## **Notas de producto del servidor Sun Fire X4800**

Referencia: 821-2254-10, Rev. A  
Agosto de 2010

## Erratas de la documentación

### La ilustración del soporte de montaje frontal en la Guía de instalación es incorrecta

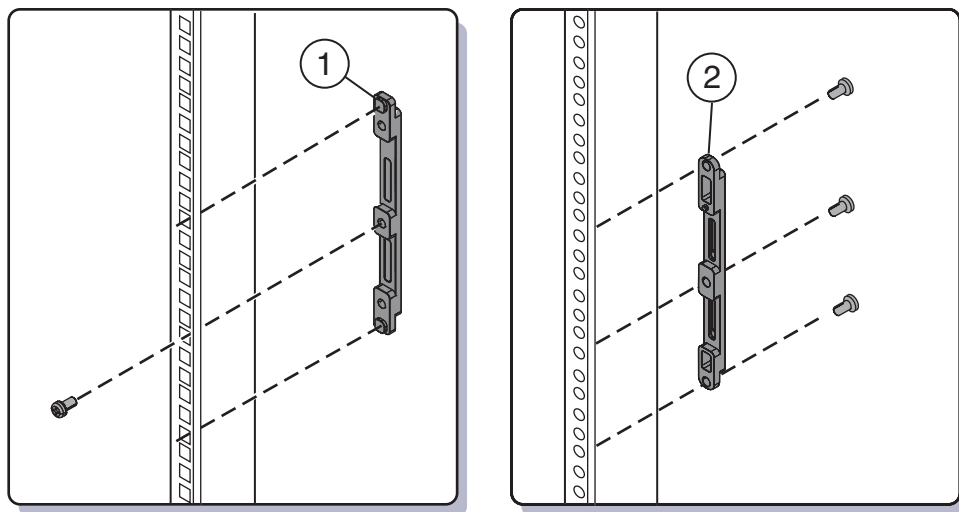
Una imagen en “Cómo instalar el equipo de montaje del bastidor en el bastidor” de *Guía de instalación del servidor Sun Fire X4800* es incorrecta. Muestra los tornillos para instalar el soporte de montaje frontal en un bastidor roscado que se están insertando de forma incorrecta desde la parte frontal del bastidor.

La siguiente figura muestra los soportes de montaje frontales de ambos bastidores de orificio cuadrado (1) y de los bastidores roscados (2). En la Guía de instalación y en esta figura, (1) son correctos y permanecen sin cambios. Sin embargo, en la Guía de instalación (2) son incorrectos. La siguiente figura los muestra (2) correctamente.

- Esta figura es incorrecta en 821-0285-10, la versión impresa de este documento.
- Se muestran correctamente en 821-0285-11, la versión en línea de este documento.

En su lugar, los tornillos deben insertarse desde la parte posterior del bastidor.
